Département de la Haute-Garonne  
**Commune de Saint-Geniès  
Bellevue**

# PLAN LOCAL D'URBANISME

## RAPPORT DU COMMISSAIRE ENQUÊTEUR

**Enquête publique préalable à la révision du Plan Local d'Urbanisme  
du samedi 19 février 2022 9h au lundi 21 mars 2022 17h30**

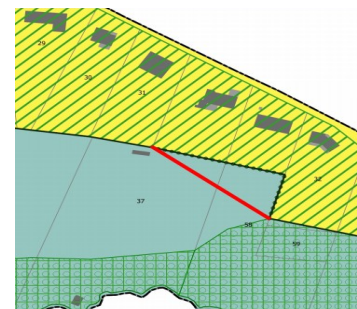
Ce terrain est situé au PLU actuel en partie en zone UCb et en partie en zone N. Le projet de révision classe le terrain actuel en UCb (1875 m<sup>2</sup>) en zone UMj3 et maintient à l'identique la zone N avec pour une partie sud un classement EBC (espace boisé classé). Le propriétaire souhaite une extension de la partie classée UMj3.

Une modification de la limite UMj3/N pourrait être retenue en cohérence avec celles des propriétés voisines pour un gain en superficie UMj3 de l'ordre de 1000 m<sup>2</sup>. Cependant cette extension ne réglerait pas le déficit d'emprise au sol résiduel. Quelle est la position du maître d'ouvrage ?

Je propose la modification portée en rouge.

Le découpage de la parcelle résulte également de la présence d'une zone naturelle stricte (Ns) sur la partie arrière. Il semble possible de modifier le contour de la zone car il est légèrement plus strict pour ce terrain que ceux plus à l'Ouest. Ce point sera étudié avant approbation du PLU, pour définir la nouvelle limite.

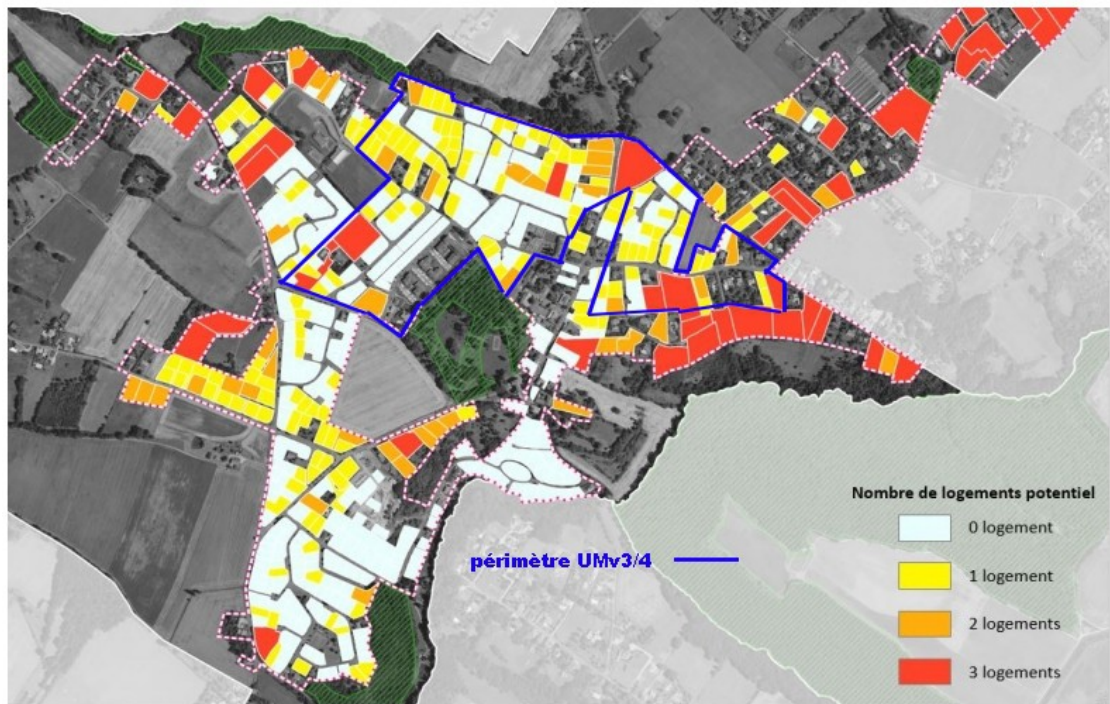
Qu'elle est la différence entre « densification autorisée » en UMv et «intensification par division parcellaire » en UMj. Comment l'interpréter au regard de l'expression « ces règles sont appréciées à l'échelle de l'assiette de l'ensemble du projet et non lot par lot » (art 4).

La dérogation offrant une constructibilité supplémentaire pour les terrains ayant consommé les droits distribués par le coefficient d'emprise au sol échelonné, permet de laisser des possibilités d'évolution raisonnable aux constructions existantes (rappelant que les piscines n'entrent pas dans le calcul de l'emprise au sol).

S'agissant de la mention « des règles qui sont appréciées à l'échelle de l'assiette de l'ensemble du projet et non lot par lot » est lié à l'application de l'article R.151-21 du code de l'urbanisme. En effet, cet article précise que les règles s'appliquent soit à l'échelle d'un projet soit à l'échelle de chaque lot (par exemple pour un lotissement de plusieurs terrains d'habitations, si la règle d'implantation par rapport aux limites séparatives s'appliquent à l'échelle du projet et non lot par lot, le recul à respecter par rapport aux limites séparatrices s'applique uniquement aux limites formant le périmètre du lotissement, la règle n'est pas applicable à chacun des terrains du lotissement). Le règlement de Saint-Geniès-Bellevue précise en introduction que les règles sont appréciées à l'échelle de chaque lot sauf mention contraire du règlement. En l'occurrence pour l'application de la règle d'emprise au sol maximale, la règle s'applique à l'échelle du projet. L'objectif est d'éviter le contournement de la règle et la réalisation de division de terrain pour repartir à zéro en terme de droit à bâtir et les maximiser. Ainsi, la règle s'appliquant à l'échelle du terrain, les projets de densification en plusieurs lots devront se partager les droits à bâtir résultant de l'application du coefficient d'emprise au sol, qui ont été cristallisés au moment de l'autorisation préalable (5 ans en cas de division parcellaire, et 10 ans en cas de lotissement).

Nombre de logements potentiels sur chacune des unités foncières bâties de maison individuelle

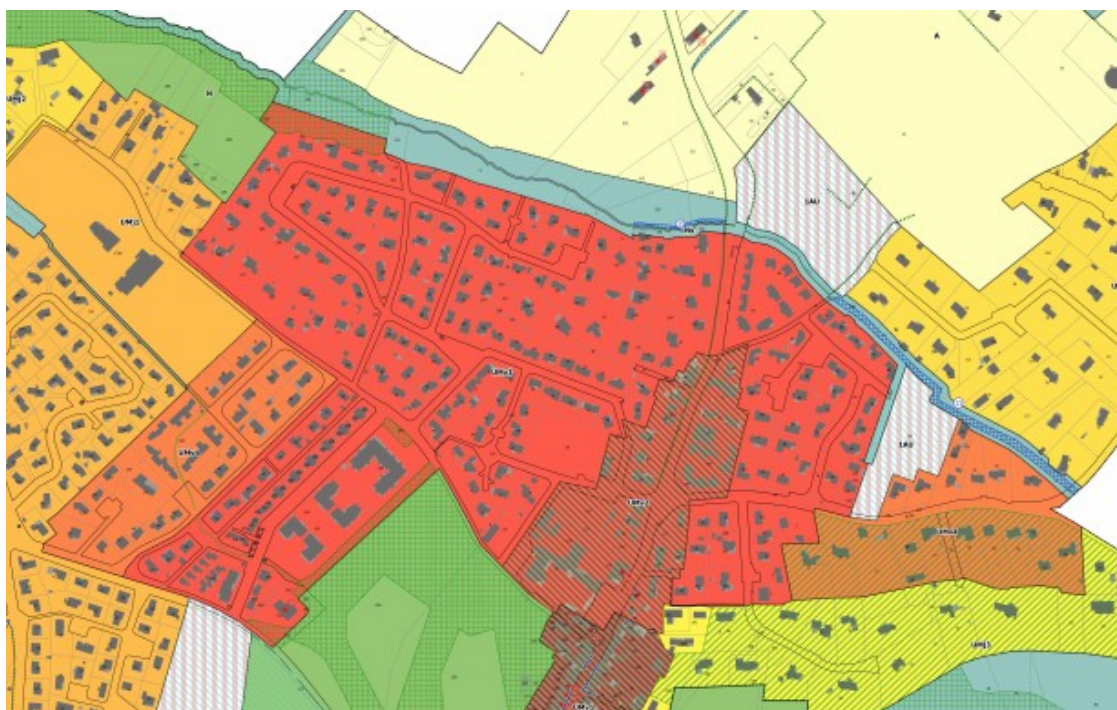
Les coefficients d'emprise au sol échelonné retenus en zone UMj aboutissent à des valeurs d'emprise autorisées inférieures aux emprises des constructions existantes sur les propriétés ce qui gèle toute possibilité de densification par division parcellaire. On délaisse ici l'objectif de la loi Alur à savoir d'encadrer la densité par une réglementation qualitative liée à la forme urbaine, implantation et dimension des constructions (gabarit-enveloppe), emprise au sol (la consommation de terrain par la construction), espaces libres (proportion de pleins et de vides) pour retomber dans un encadrement quantitatif constitué précédemment par les règles du coefficient d'occupation des sols et de la superficie minimale de terrain constructible.

Ce coefficient limite par ailleurs toute extension des constructions existantes à la valeur forfaitaire de 50 m<sup>2</sup> qui ne trouve aucune justification en zone urbaine.
